Ministero della cultura

SOPRINTENDENZA SPECIALE PER IL PIANO NAZIONALE
DI RIPRESA E RESILIENZA

Oggetto: [ID_VIP: 9295] **PROVINCIA DI SASSARI (comuni di Borutta, Bonnanaro, Bessude, Siligo e Ittiri) - Progetto per la realizzazione del "PARCO EOLICO MONTE PELAU", costituito da 11 aerogeneratori, per una potenza massima complessiva di 66 MW, e delle opere connesse - Progetto Definitivo.**
Procedura riferita al Decreto legislativo n. 152 del 2006 – VIA (art. 23 – PNIEC)
Proponente: IVPC POWER 8 S.p.A.
Parere tecnico istruttorio della Soprintendenza speciale per il PNRR.

Figura 3: Impianto in progetto e impianti in istruttoria – Area vasta

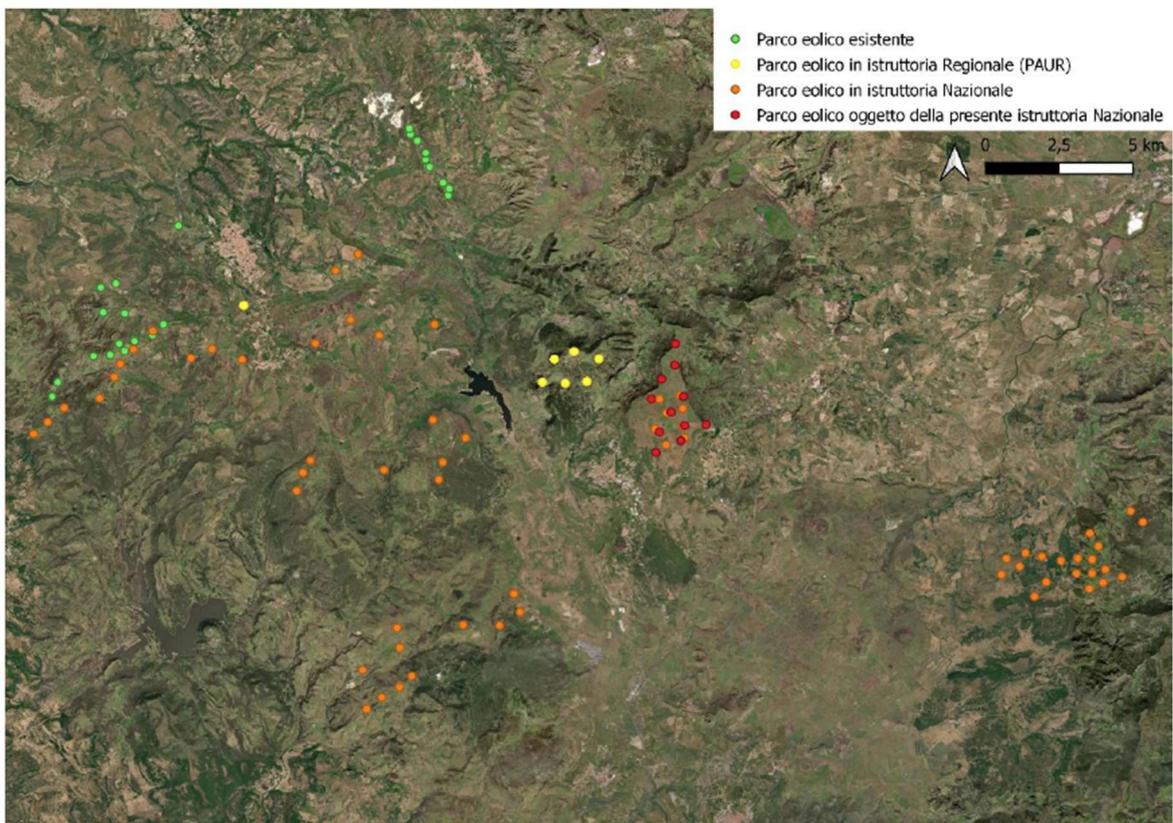
Al fine di valutare correttamente i possibili impatti dell'opera, è necessario che gli impatti cumulativi vengano valutati tenendo conto di tutti gli impianti esistenti ed in istruttoria, su tutte le componenti ambientali, in particolare Biodiversità (soprattutto avifauna e chiroterofauna) e Suolo. La valutazione andrà effettuata, oltre che sugli aerogeneratori, anche sul cumulo di tutti gli altri interventi previsti (elettrorodotti, cabine, strade) anche per una complessiva valutazione degli effetti sinergici di consumo di suolo, perdita di naturalità, impatti su specie arboree di pregio, ecc ...

Figura 4: Layout d'impianto e Monumento Naturale (da Carta Geo-petrografica del vulcanismo plio-pleistocenico della Sardegna nord-occidentale, Beccaluva et al., 1979) ...";

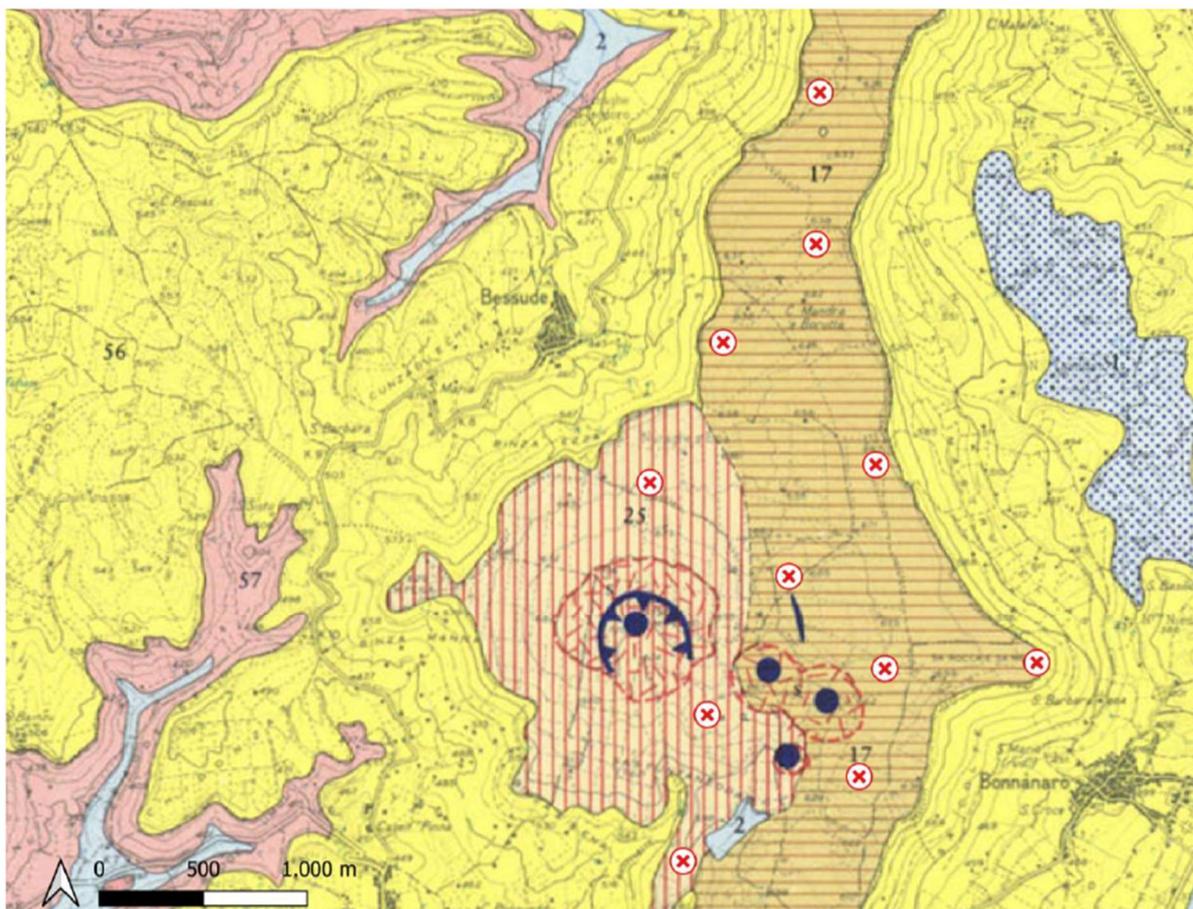
5.5. Monumento Naturale [-] Sul Monte Pèlao è presente un'area di interesse naturalistico individuata dalla L.R. 31/89, parte del sistema dei cinque crateri vulcanici identificati del Monumento Naturale denominato "Crateri Vulcanici del Mejlogu", che anche se non formalmente istituito ne viene riconosciuta la volontà di tutela. Dalla figura seguente emerge la parziale sovrapposizione tra le testimonianze delle attività vulcaniche, parte del Monumento Naturale, e le strade e i cavidotti di impianto. È possibile nello specifico evidenziare i centri di emissione (pallini blu) le cinte crateriche (linea blu con triangoli) e le aree con scorie (tratteggi rossi).

Siligo, loc. Sant'Antonio Chercizzu: in giallo il perimetro dell'area vincolata da Decreto ministeriale (L.n.1089/1939, art. 3) del 17/12/1988, su base Google Earth.

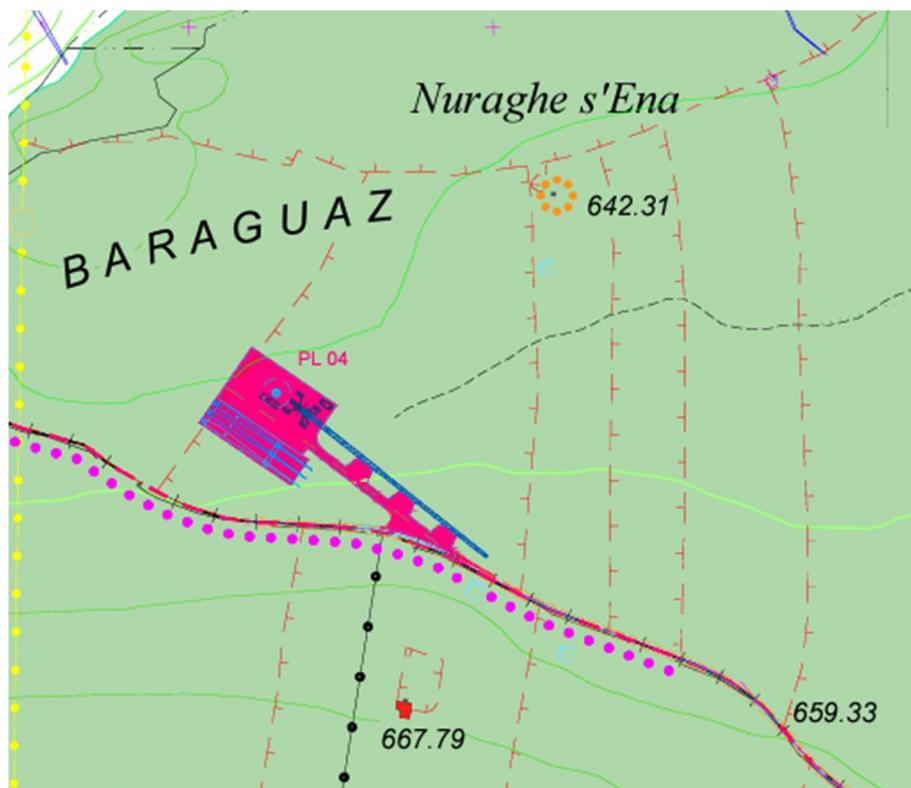
(da *Verifica Interesse Archeologico*, elaborato n. EL.74, p. 16 del file .pdf, con raffigurato il particolare dell'aerogeneratore PL01 e il perimetro rappresentato dal Proponente come quello relativo al bene culturale archeologico del complesso archeologico pluristratificato di Monte Sant'Antonio di Siligo – areale in GIALLO)

Mappa di Intervisibilità Teorica

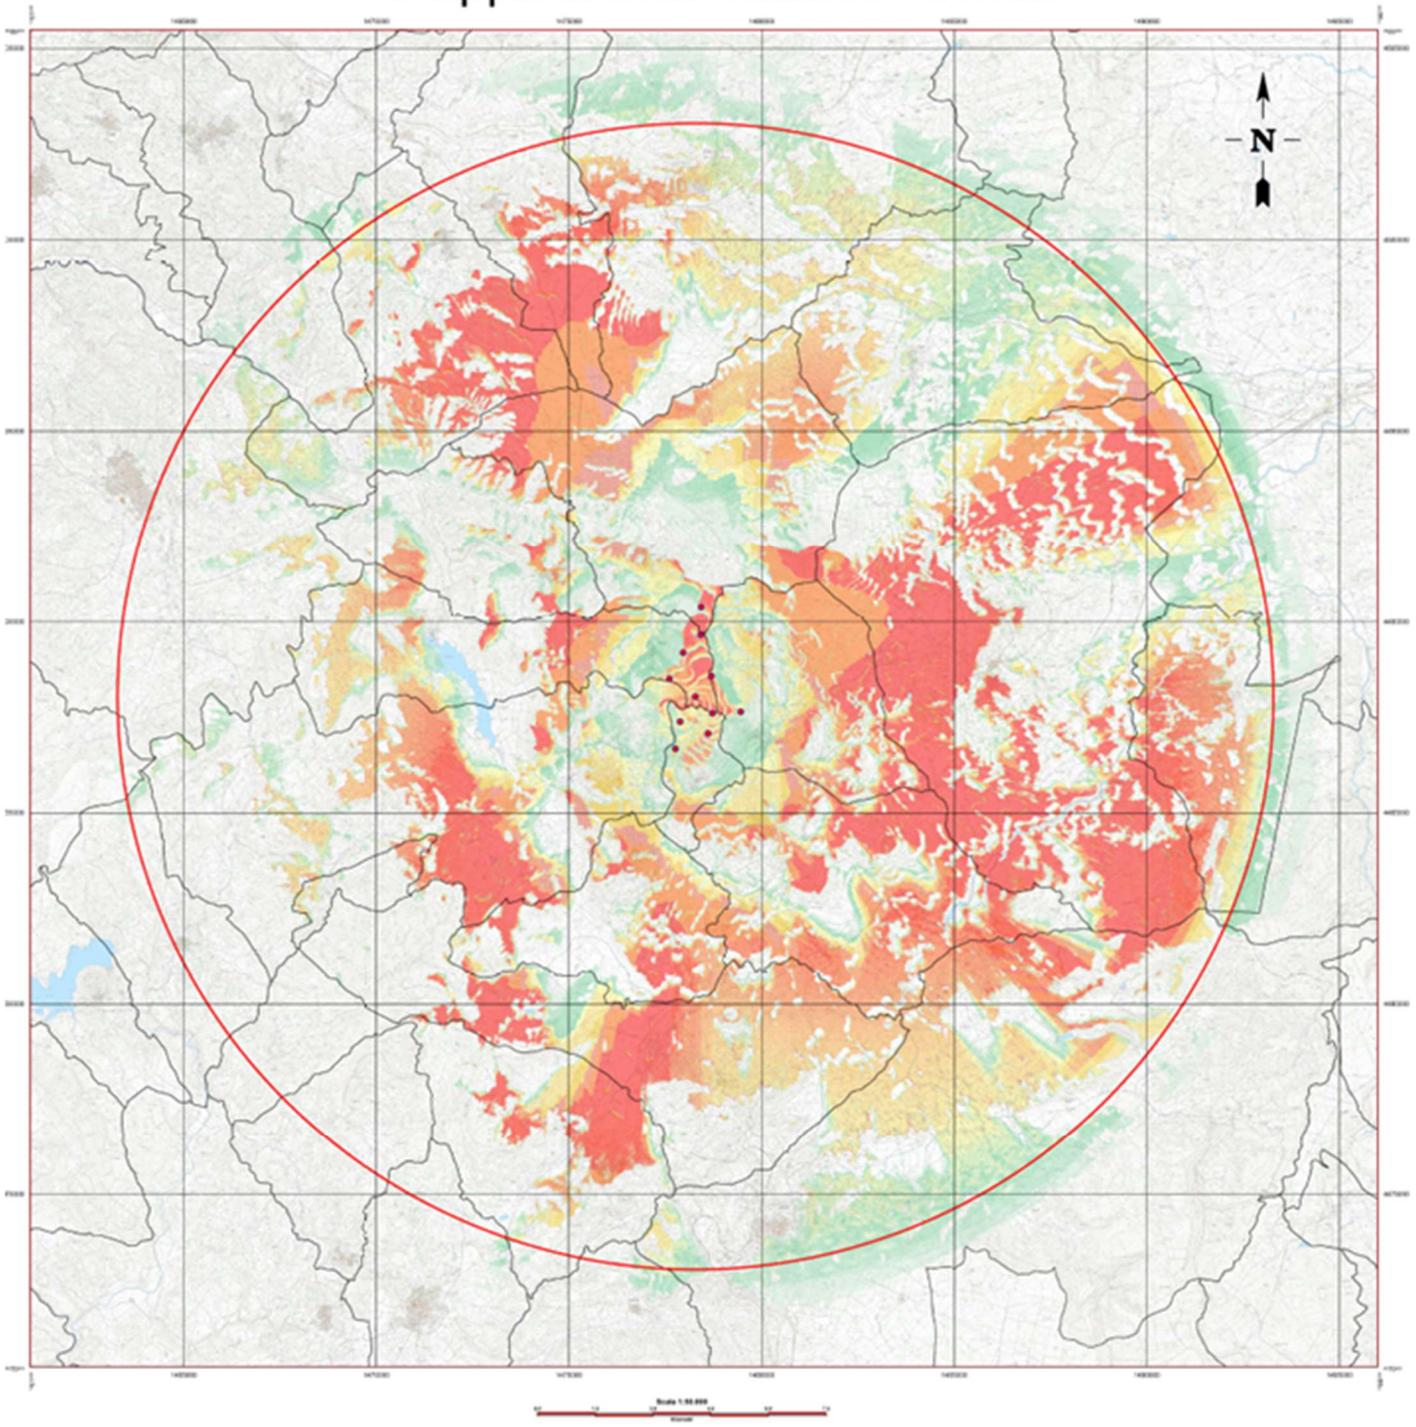
CONSIDERATO che rispetto alla suddetta complessità e rilevanza culturale (archeologica ed architettonica) e paesaggistica, l'impianto in esame per la produzione di energia elettrica si colloca come elemento estraneo di natura industriale, le cui strutture di eccessiva altezza (pari a 180 m) rispetto a qualsiasi altro elemento naturale e antropico esistente nella medesima area, costituiscono una frammentazione del paesaggio esistente, stante la dimostrata intervisibilità dello stesso solo impianto qui in esame da lunghe distanze (v. *Studio Intervisibilità Cumulativa*, elaborato n. EL.08, codice RPa; il parere endoprocedimentale della Soprintendenza Archeologia, belle arti e paesaggio territorialmente competente del 22/11/2023 – Allegato n. 1 -, ma anche le osservazioni sopra riportate della Regione Autonoma della Sardegna – Direzione generale difesa dell'ambiente del 12/04/2023), anche comprese nella distanza di tre chilometri come riportato dal sopra citato comma 8, lett. c-quater, dell'art. 20 del D.Lgs. n. 199 del 2021:
